# liberoCONFIG

## Release Ankündigung 11. Mai 2021

liberoCONFIG & SmartStart Version 2021.5.3.0

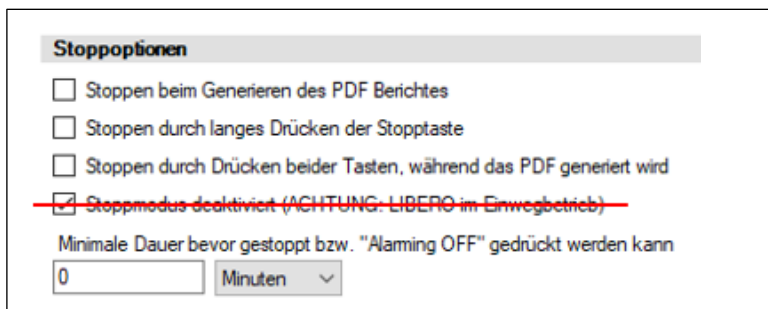
- Prüfsumme in der SmartStart-Anwendung nicht dargestellt

Eine SmartStart-Anwendung, die mit liberoCONFIG 2020.12.2.0 generiert wird, zeigt keinen Prüfsummen-Wert an (wie üblicherweise in früheren Versionen angezeigt).

- Die Prüfsumme wird in der SmartStart-Anwendung angezeigt.

Profil-Checksumme: 1.866.182.048
